BRUXELLES. Rue de Namur 84 – 88 Boulevard du Régent 1
(= Les façades et les toitures sont classées comme monument)
PERMIS UNIQUE : Démontez l'immeuble en urgence pour cause
sévère d'instabilité (suite à un arrêté du Bourgmestre de la Ville
de Bruxelles) à l'exception des façades classées pour restauration
et reconstruction du bâtiment avec des standards plus
responsables en conservant et élargissant les fonctions existantes
de commerce et de logement

Avis de la CRMS

Situation projetée côté Boulevard du Régent : extrait de la demande

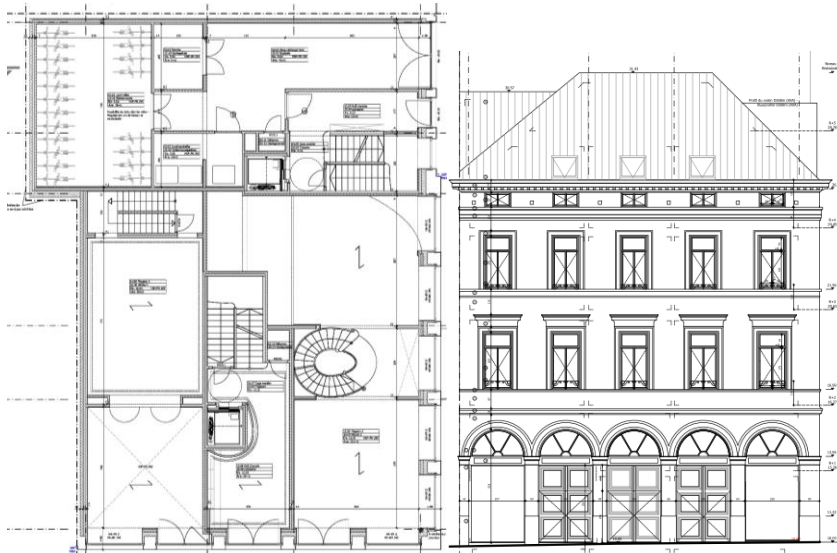
Le retour aux volumétries et la diminution des fenêtres de toit est positif mais **la CRMS note toutefois une légère asymétrie dans les pentes (pente plus forte à gauche qu'à droite côté Boulevard) à laquelle elle demande de remédier.**

La CRMS est par ailleurs défavorable au revêtement en zinc et demande de recourir à un revêtement en ardoises, dont la présence est suggérée par une élévation de 1850, et pour rétablir une symétrie avec l'immeuble jumeau (99-101 rue de Namur). **La CRMS demande également de restituer les cheminées**, et d'en rétablir une fonction significative dans l'aménagement et l'usage du bâtiment. Elles participent à la typologie du bien et au paysage urbain (symétrie des immeubles).

Détails des nouveaux châssis en regard des relevés

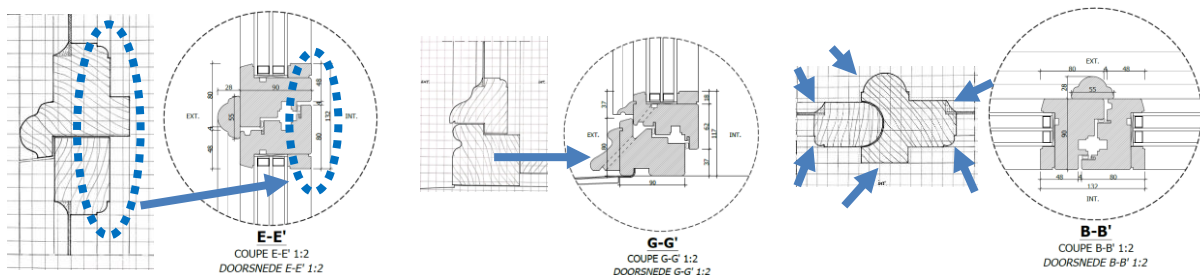
La CRMS valide la référence historique des châssis et soutient le choix de nouveaux modèles avec améliorations énergétiques et acoustiques, mais elle demande alors de produire des détails respectueux de la période de référence néoclassique, et basés sur les relevés effectués ainsi que la réalisation d'un mock-up soumis à la validation de la Direction du Patrimoine Culturel, avant la mise en production de l'ensemble des châssis. En effet, les châssis dessinés et nommés « Châssis texturé bois type pastorale » (voir plan 300) et les détails y relatifs (plan 301) proposent des détails qui n'ont rien avoir avec la période de référence.

L'intégration des petits fers étant rendue complexe par le vitrage proposé, **la CRMS accepte par ailleurs l'insertion de croisillons collés au droit des divisions, avec intercalaires mais au plus proche de la typologie néoclassique également. La CRMS demande aussi de fournir à la DPC le détail des profils avec casse-goutte au droit des seuils de fenêtres.**
